Tilsynsrapport til offentliggørelse

Tilsynsrapport

Virksomhedens navn	Industrial Water Solutions A/S
Virksomhedens adresse	Tjørnehøj Alle 3, Østerhoved, 4230 Skælskør
CVR-nummer	44165112
Virksomhedstype	6.11 Uafh. rensn. af spildevand, udledt af bilag1-virks.
Tidspunkt for tilsynet	21.08.2026
Baggrunden for tilsynet	Basistilsyn, anmeldt tilsyn
Varsling af tilsynet	Tilsynet er varslet den 23. juli 2026
Deltagere fra virksomheden	Mai Sørud og Pernille Lyngsie Pedersen
Øvrige deltagere	Søren H. Rasmussen IWS (under rundgang på anlægget)
Tilsynet udført af	Annemarie Ellen Brix og Jørn Hessellund Jeppesen
Tilsynet omfattede	Lugtbegrænsende foranstaltninger. Indretning og aktiviteter i Hal A Indretning og aktiviteter i telthal på nye slamplads Belægninger Belægningen på gamle slamplads. Indretning og aktiviteter i Bygning matr. 1K.
Materiale udleveret	Skærbillede af overvågning af kulfiltre på lager og holdetanke. Miljøstyrelsens oversigt over indkomne klager og egne tilsyn med lugt siden 1. januar 2025.

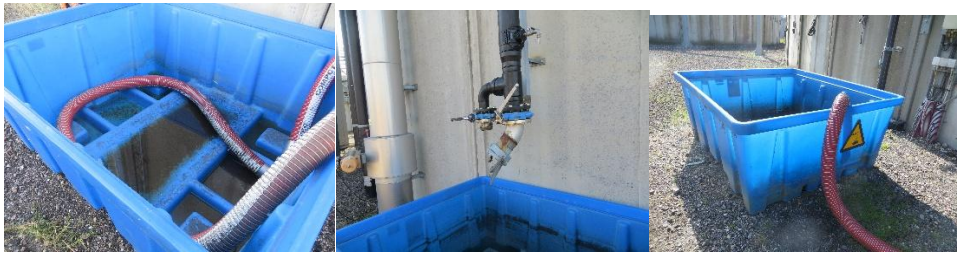
IWS har modtaget et udkast til påbud om afgrænsning af restforureningen efter jordforureningsloven.
